ABWÄGUNG ZU DEN BEHÖRDEN UND TÖBS

Zum Bebauungsplan Nr. 56

„Haverter Feld“

Gemeinde Selfkant – Ortslage Isenbruch

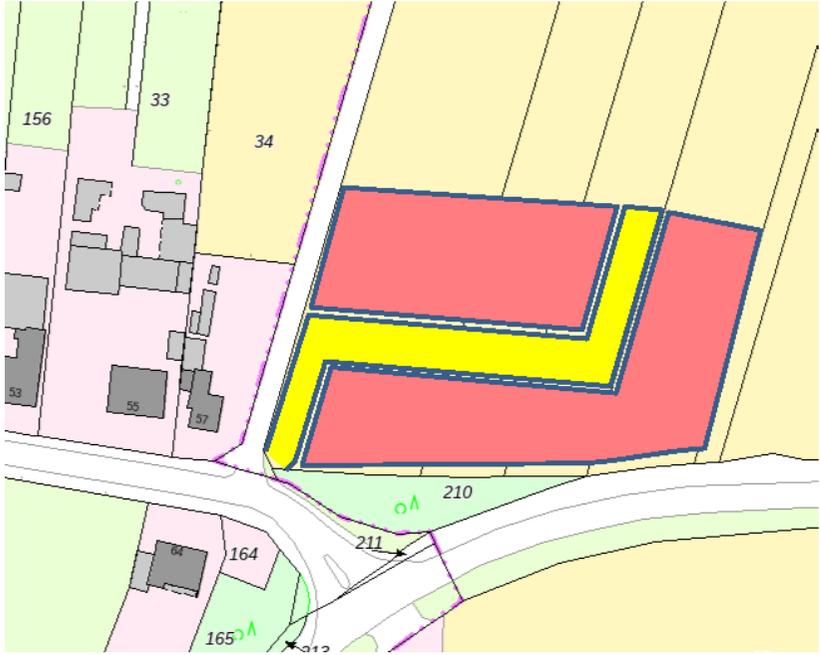
Stellungnahmen	Abwägungsvorschläge	Beschlussvorschläge								
Ergänzung eingefügt werden, wo der obere Bezugspunkt der Gebäudehöhe bei geneigten Dächern sich bemisst (z.B. am Dachfirst).										
4.1.10 Anlage 2: Stellungnahme der Brandschutzdienststelle vom 18.11.2020										
<p>Brandschutz</p> <p>Gegen die Planungen bestehen seitens der Brandschutzdienststelle keine Bedenken.</p> <p>Es wird darauf hingewiesen, dass folgende Anforderungen zu erfüllen sind:</p> <ol style="list-style-type: none"> 1. Für den o. g. Bebauungsplan sind folgende Hydrantenabstände (gemessen in der Straßenachse) erforderlich: <ol style="list-style-type: none"> a. offene Wohngebiete 120 m - 140 m b. geschlossene Wohngebiete 100 m - 120 m c. sonstige Gebiete ca. 80 m <p>Es wird auf das Arbeitsblatt W 400 Teil – Technische Regeln Wasserverteilungsanlagen (TRWW), Teil 1: Planung – verwiesen. Dort ist der Hydrantenabstand nun allgemein mit „meist unter 150 m“ angegeben. Dort findet sich in Teil 1 des W 400 auch eine eindeutige, fordernde Formulierung: „Hydranten sind so anzuordnen, dass die Entnahme von Wasser....leicht möglich ist.“</p> <ol style="list-style-type: none"> 2. Weiterhin ergibt sich der Löschwasserbedarf aus der auf der nächsten Seite angeführten Tabelle. 	<p>Die vorgetragenen Belange betreffen die Ebene der Genehmigungsplanung bzw. Bauausführung. Die geplanten Festsetzungen des vorliegenden Angebotsbebauungsplanes eröffnen jedoch Bauungsmöglichkeiten unter deren Berücksichtigung eine Wahrung der vorgetragenen Belange möglich ist. Insofern wird die Vollziehbarkeit der Planung nicht in Frage gestellt.</p>	<p>Die Stellungnahme wird zur Kenntnis genommen.</p>								
<table border="1" style="width: 100%; text-align: center;"> <tr> <td colspan="4">Richtwerte für den Löschwasserbedarf (m³/h)</td> </tr> <tr> <td colspan="4">unter Berücksichtigung der baulichen Nutzung und der Gefahr der Brandausbreitung</td> </tr> </table>			Richtwerte für den Löschwasserbedarf (m ³ /h)				unter Berücksichtigung der baulichen Nutzung und der Gefahr der Brandausbreitung			
Richtwerte für den Löschwasserbedarf (m ³ /h)										
unter Berücksichtigung der baulichen Nutzung und der Gefahr der Brandausbreitung										
	Kleinsiedlung (WS)	reine Wohngebiete (WR) allgem. Wohngebiete (WA) besondere	Industrie-

Stellungnahmen						Abwägungsvorschläge	Beschlussvorschläge
Bauliche Nutzung nach § 17 der Baunutzungsverordnung	Wochenendhausgebiete (SW)	Wohngebiete (WB) Mischgebiete (MI) Dorfgebiete (MD) Gewerbegebiete (GE)		Kerngebiete (MK) Gewerbegebiete (GE)	gebiete (GI)		
Zahl der Vollgeschosse	≤ 2	≤ 3	> 3	1	> 1	-	
Geschossflächenzahl (GFZ)	≤ 0,4	≤ 0,3 - 0,6	0,7 - 1,2	0,7 - 1,0	1,0 - 2,4	-	
Baumassenzahl (BMZ)	-	-	-	-	-	≤ 9	
Löschwasserbedarf bei unterschiedlicher Gefahr der Brandausbreitung	m ³ /h	m ³ /h		m ³ /h		m ³ /h	
klein	24	48		96		96	
mittel	48	96		96		192	
groß	96	96		192		192	
<p>3. Die Bebauung der Grundstücke ist so vorzunehmen, dass der Einsatz von Feuerlösch- und Rettungsgeräten ohne Schwierigkeiten möglich ist.</p> <p>4. Liegen Gebäude ganz oder in Teilen weiter als 50m von der öffentlichen Verkehrsfläche entfernt, ist eine Zufahrt für Fahrzeuge der Feuerwehr gemäß § 5 BauO NRW herzustellen. Die Zufahrt ist gemäß § 5 BauO NRW herzurichten. Die Ausführung muss der Muster-Richtlinie über Flächen für die Feuerwehr (MRFIFw) inklusive der Aufstell- und Bewegungsflächen entsprechen. Kurvenradien sind entsprechend zu beachten. Zu- und Durchfahrten sowie Aufstell- und</p>

Stellungnahmen	Abwägungsvorschläge	Beschlussvorschläge
<p>Bewegungsflächen für die Feuerwehr sind so zu befestigen, dass sie von Feuerwehrfahrzeugen mit einer zulässigen Gesamtmasse von 16 t und einer Achslast von 10 t befahren werden können.</p> <p>5. Notwendige Fenster in Obergeschossen müssen im Lichten eine freie Öffnungsfläche von mindestens 0,9 m x 1,2 m besitzen und für die Feuerwehr erreichbar sein. Die Fenster sind zur öffentlichen Verkehrsfläche oder zu Feuerwehrbewegungsflächen hin auszurichten §§ 14 und 37 BauO NRW.</p> <p>6. An den als zweiter Rettungsweg ausgewiesenen Fenstern muss das Aufstellen von tragbaren Leitern der Feuerwehr jederzeit möglich sein. Dies ist insbesondere bei Bepflanzungen und Parkflächen zu beachten (§ 14 BauO NRW).</p> <p>7. Für evt. Gebäude der Gebäudeklassen 4 und 5 wird eine Aufstellfläche für Hubrettungsfahrzeuge gem. VV zu § 5 BauO NRW benötigt, sofern diese Gebäude den zweiten Rettungsweg nicht auf andere Weise (zwei Treppenträume) sicherstellen.</p> <p>8. Viele Bauvorhaben werden zwischenzeitlich u.a. auch als „Generationenhaus/ altersgerechtes oder Seniorengerechtes Wohnen“ betitelt. In verschiedenen Nutzungseinheiten wird der zweite Rettungsweg dennoch über tragbare Leitern sichergestellt. Die Brandschutzdienststelle weist im Rahmen des demographischen Wandels auf folgendes hin: Der Personenkreis, der sich problemlos über diese Geräte retten lässt, wird im Laufe der nächsten Jahre eher kleiner werden. Das liegt zum einen an der immer älter werdenden Bevölkerung und zum anderen an der Zunahme pflegebedürftiger Menschen. Auf Grund dieser Tatsache bestehen mit Sicht auf solche Bauvorhaben Bedenken an die Auslegung des zweiten Rettungsweges speziell für diese Nutzungsform.</p>
